- PERIZIA DI VARIANTE N.3 -

MODIFICA TECNICA N. 257 OS142 - Cordolo su pali da pk 11+678 a pk 11+701 Relazione di modifica tecnica n.257

MODIFICA TECNICA N. 257

OGGETTO: Relazione di modifica tecnica relativa alla NC 971

Figura 1: Posizione del palo n. 1

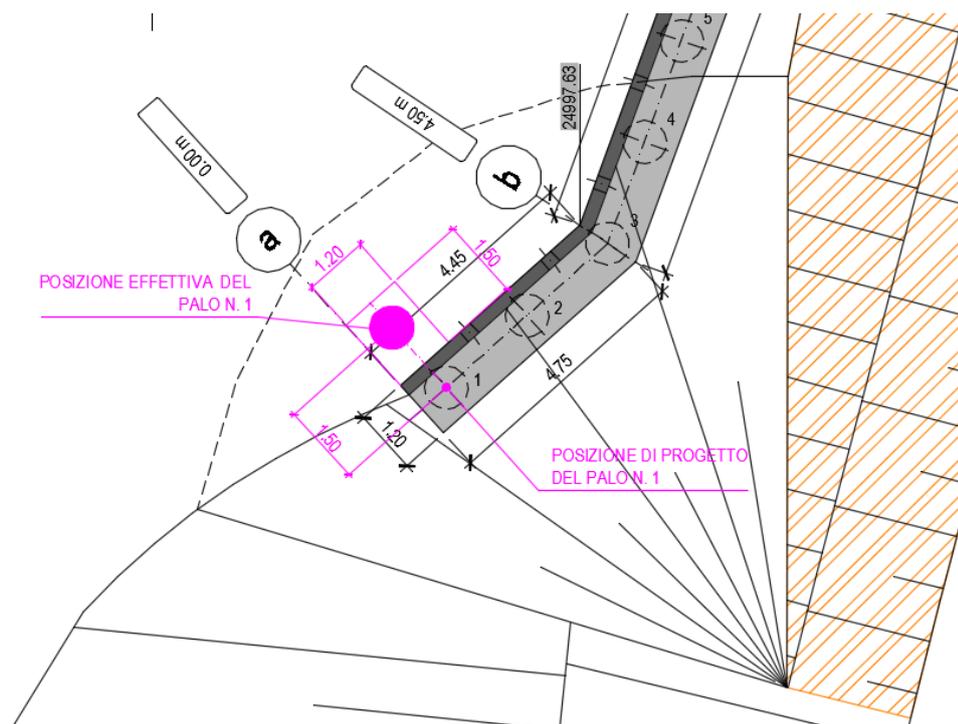
La presente nota tecnica riguarda la NC n. 971 (vedasi Appendice A) relativa al palo n.1 che è stato eseguito in una posizione diversa da quella prevista in progetto per l'impossibilità di proseguire la perforazione del palo oltre la profondità di 4.0 m per la presenza di un manufatto in calcestruzzo.

Il palo n.1 (vedasi Figura 1) è stato eseguito spostato di 1.5 m rispetto alla posizione prevista in progetto per cui viene allungato il cordolo per inglobare il palo stesso. La figura seguente riporta la nuova geometria del cordolo.

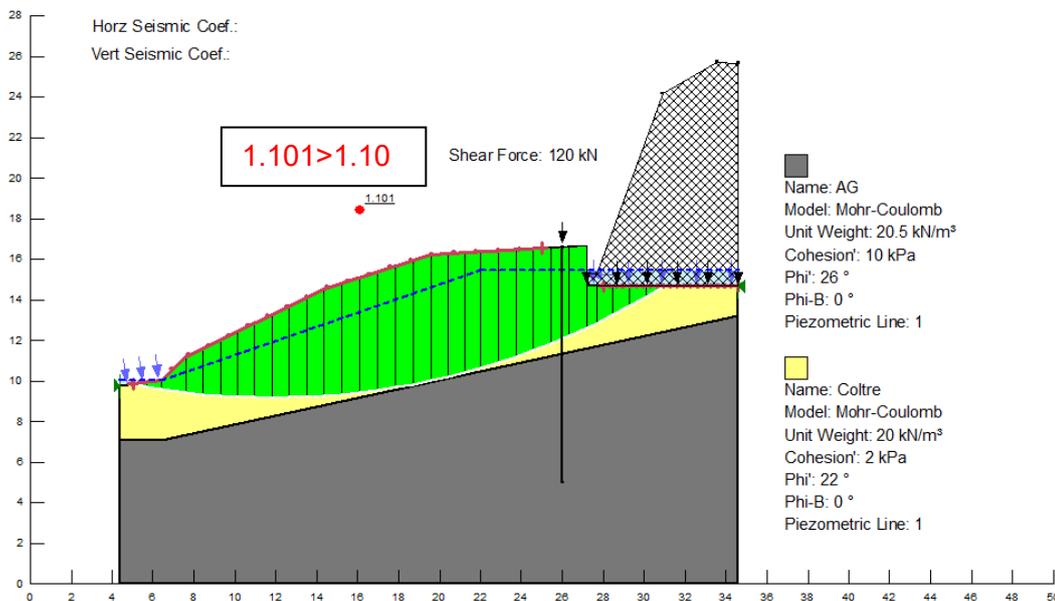
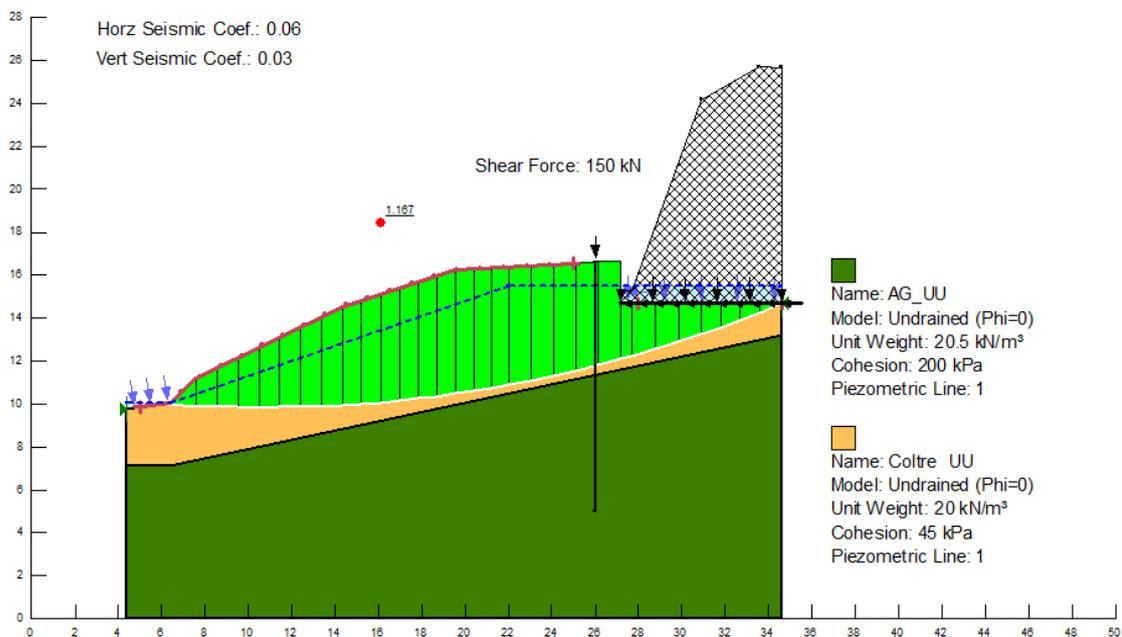
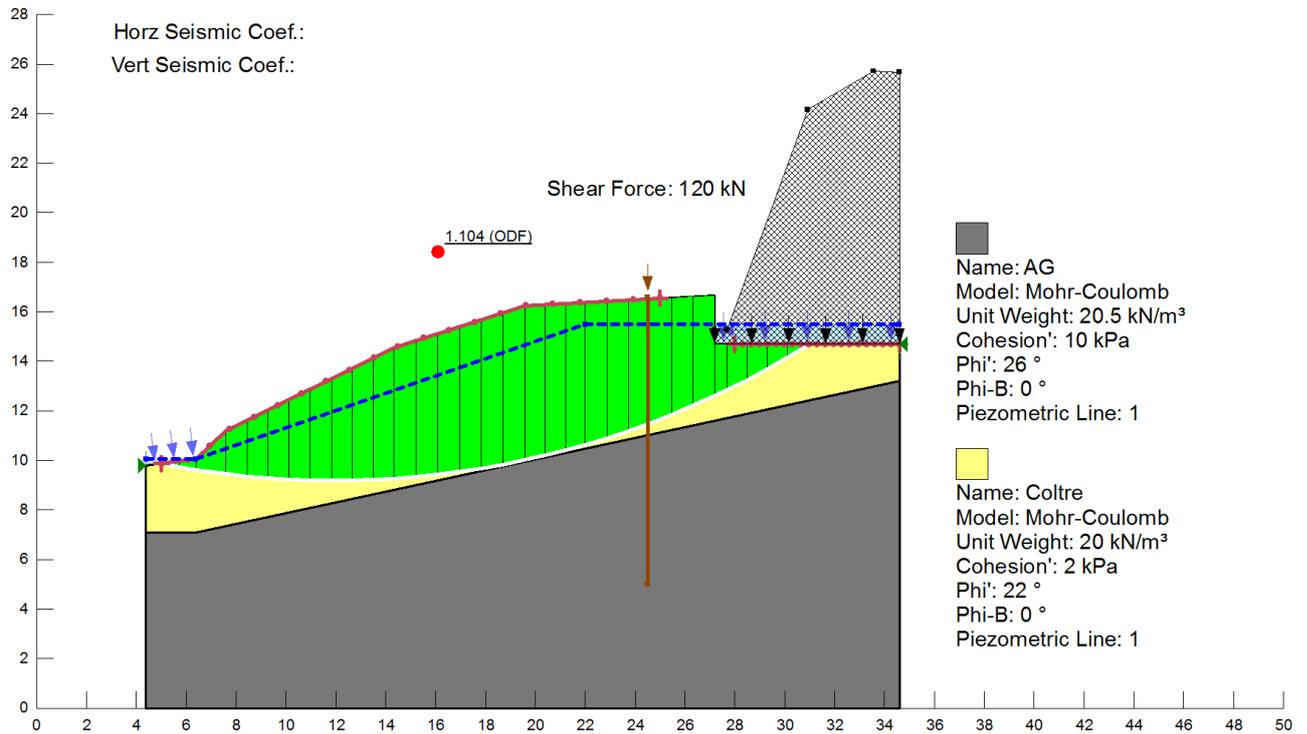
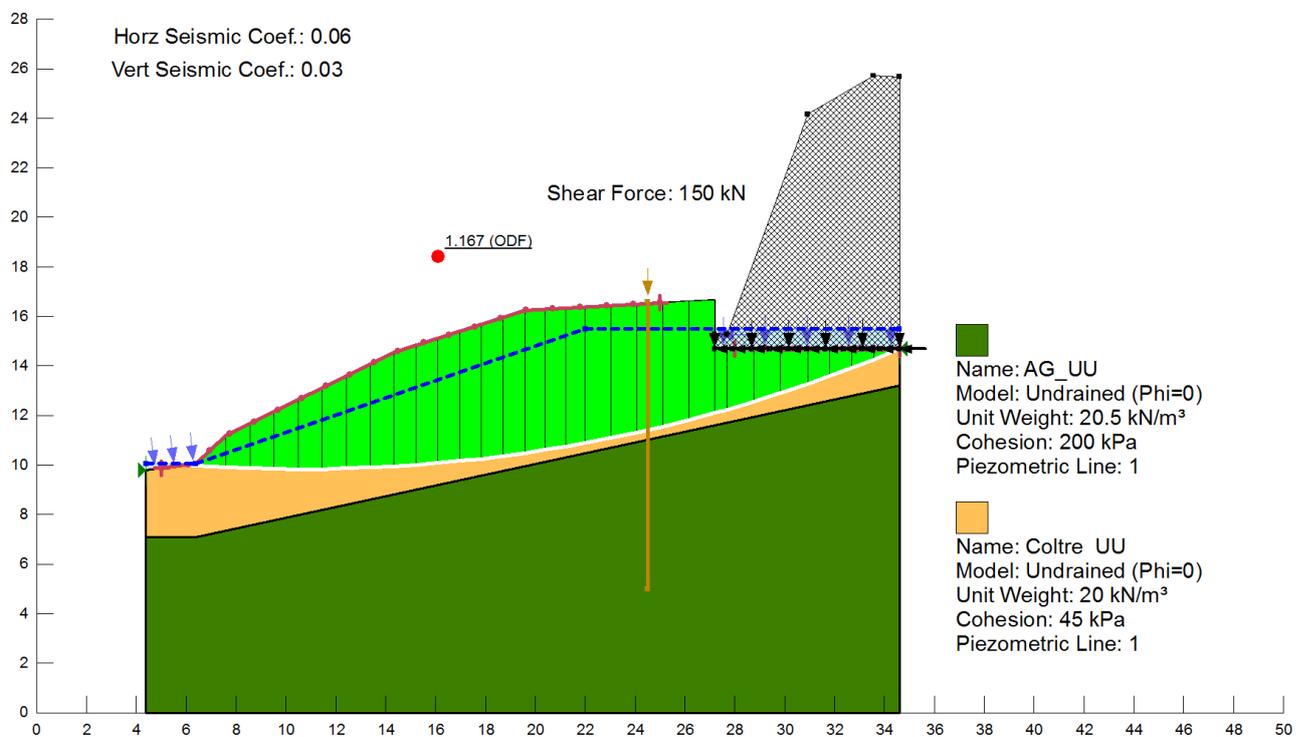
- Caso statico: $V=120$ kN/palo (Figura 3) → FS=1.101;
- Caso sismico: $V=150$ kN/palo (Figura 4) → FS=1.167.

Considerando lo stesso valore delle azioni stabilizzanti fornite dai pali ma arretrando i pali di 1.5 m, la Figura 5 e Figura 6 riportano i fattori di sicurezza alla stabilità che sono praticamente identici a quelli determinati con i pali nella posizione di progetto (Figura 3 e Figura 4):

- Caso statico: $V=120$ kN/palo (Figura 5) → FS=1.104;
- Caso sismico: $V=150$ kN/palo (Figura 6) → FS=1.167.

Sulla base quindi delle valutazioni svolte risulta confermata anche per il palo in posizione arretrata lo stesso schema di calcolo dei restanti pali di cui alla Figura 7. I risultati quindi delle verifiche riportate nella relazione PVOS142RC01_50_4137 sono validi anche per il palo in posizione arretrata senza necessità di modifiche e/o verifiche aggiuntive.
